Que penser du projet de lotissement de Matexi?

Deux réunions de notre CA se sont tenues les vendredis 27 octobre et 3 novembre. Sur base des éléments en sa possession à ce jour, l'ASBL a rédigé ses observations et propositions sur la demande de permis PU/85689. Nous transmettrons nos observations au *Collège communal de Liège* dans le cadre de l'enquête.

Proposition d'aménagement de l'entrée de l'ancien fort – © ASBL La Chartreuse

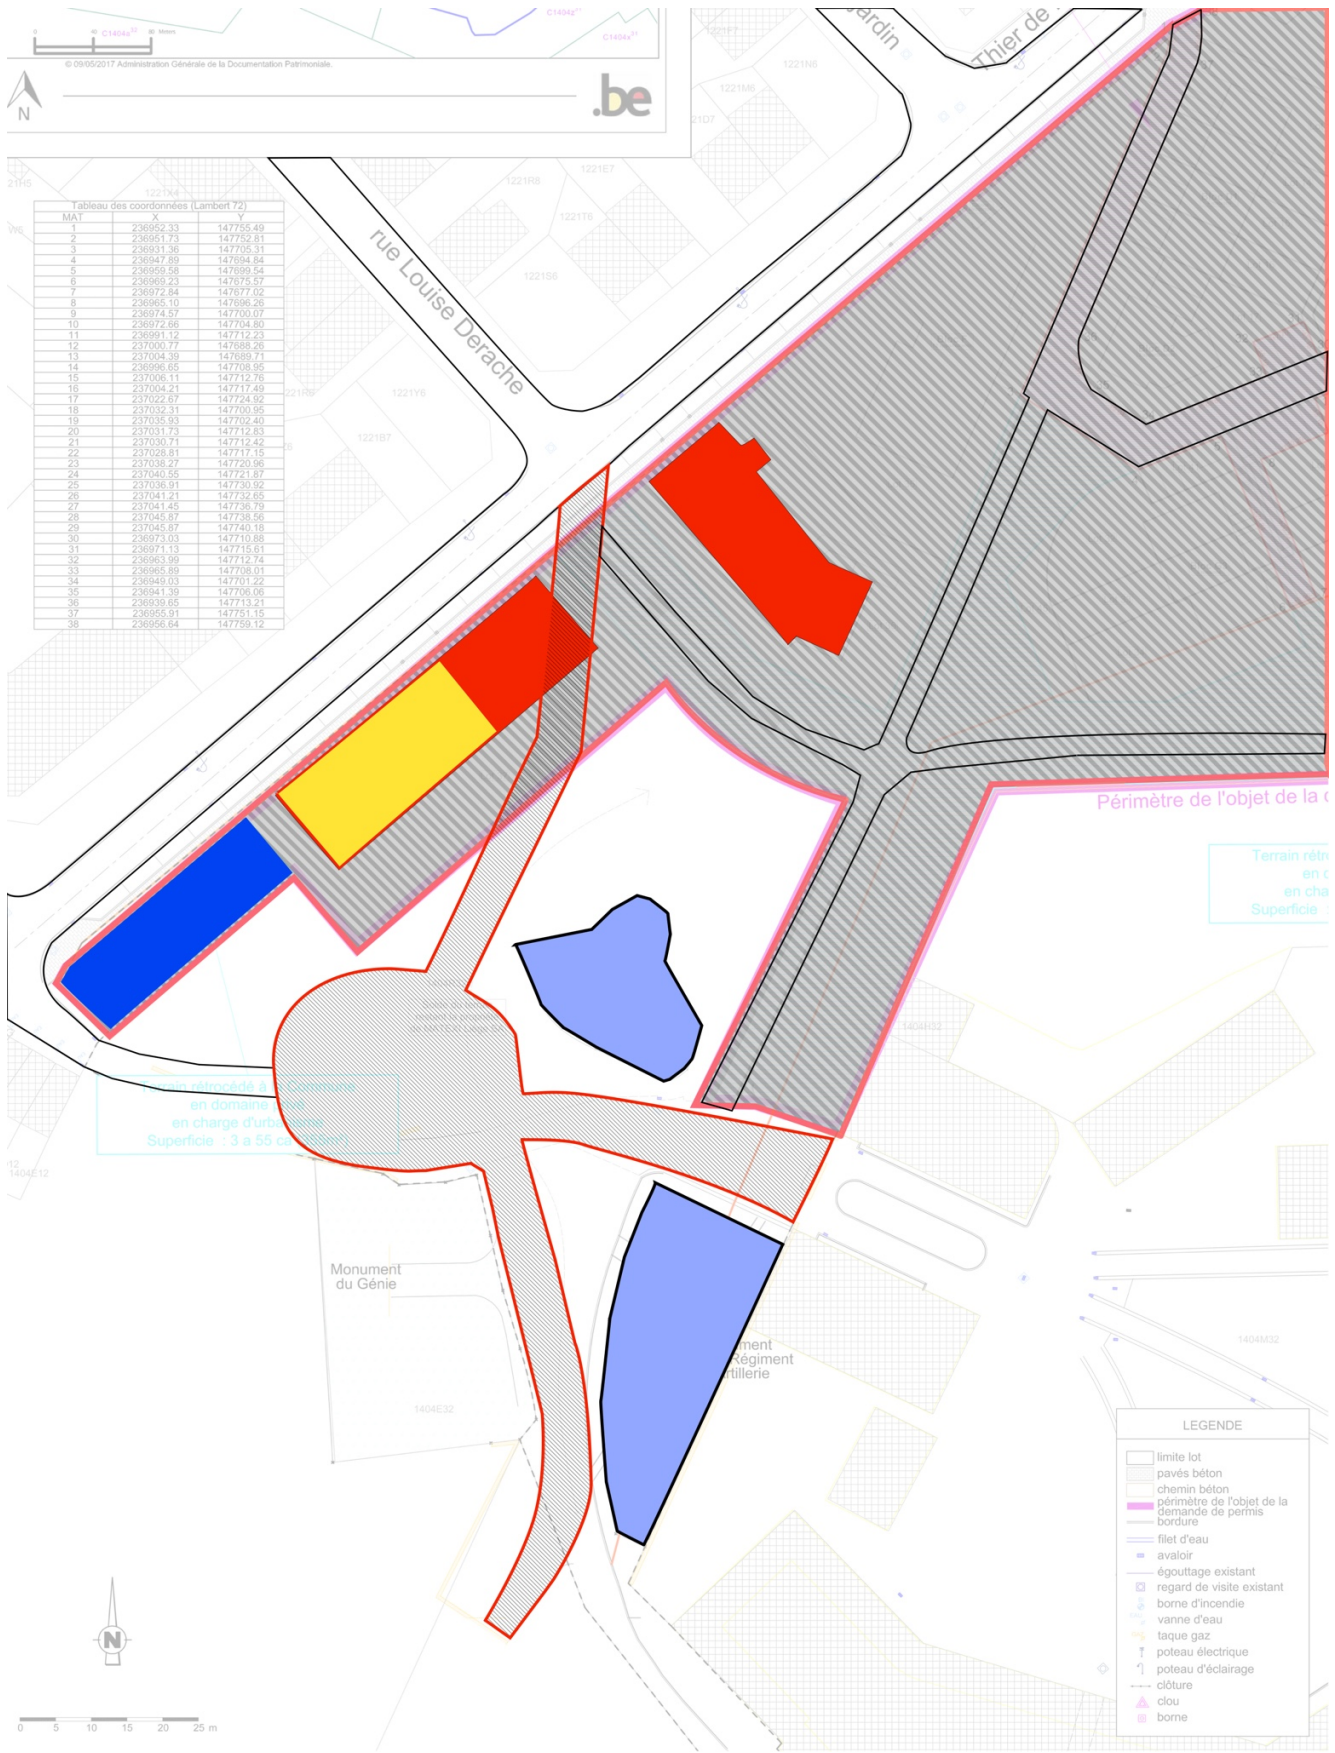
Le *Master Plan* de 2015 nous laisse fort dubitatifs. Sauf erreur, nous ne voyons qu'une voie piétonne du lotissement vers l'ancien fort et l'étroit chemin de l'ancien tracé du *thier de la Chartreuse* pour accéder au fort. Quel que soit le type d'affectation qui sera choisi pour l'intérieur du fort, il faudra pouvoir y accéder avec des véhicules. Nous ne voyons pas non plus comment la **Ville de Liège** pourra encore accéder au *Parc de la Chartreuse* avec des véhicules pour des travaux éventuels. Passer par l'ancien tracé du *thier de la Chartreuse*? Un peu de cohérence, s'il vous plait...

La mobilité est le problème majeur du projet. 74 logements, disons donc 90 véhicules; à terme de la réaffectation de l'intérieur du fort, la phase II, 150 logements, 200 véhicules. D'après le *Master Plan*, le flux de circulation de la phase III se dirigerait quant à lui vers la *rue Lebeau*.

Une autre piste serait de créer un accès par transport en commun: le dernier bloc d'appartements près du *monument du 1^{er} de Ligne* se trouve à plus de 700 mètres du premier arrêt de bus... On pourrait, par exemple, compléter la ligne 10 du **TEC** par une extension jusqu'à l'entrée de l'ancien fort, celle-ci étant desservie par un bus sur trois. N'oublions pas que si cette ligne existait, elle ne desservirait pas que le nouveau quartier, mais aussi le *Parc de la Chartreuse*: celui-ci ne doit pas être que le lieu de promenade des propriétaires de chiens locaux, mais de tous les Liégeois.

En hachuré fin, entouré d'un trait rouge, la zone faisant

l'objet de la demande de permis.

En bleu, deux des monuments présents sur le site.

En bleu plus foncé, le bassin d'orage.

En rouge, deux des constructions de Matexi.

En hachuré plus gros, entourées d'un trait rouge, les voiries proposées par l'ASBL.

En jaune, la taille que devrait prendre l'immeuble avec ce nouveau tracé.

- que le projet soit revu de manière à «accrocher» la phase I à la future phase II en aménageant la zone en face de l'ancien fort et en rectifiant le tracé du chemin d'accès actuel pour permettre tant l'accès à la caserne que la réalisation ultérieure d'un arrêt de bus **TEC** (voir plan au point 4. La mobilité);

- que le projet actuel et les projets futurs s'alignent sur la limite basse du nombre de logements, soit 240 au plus et dans le cas présent 60 (la demande relative à l'arrêt de bus impliquerait une réduction de taille du bloc A d'appartements, passant de 15 à 7 logements);
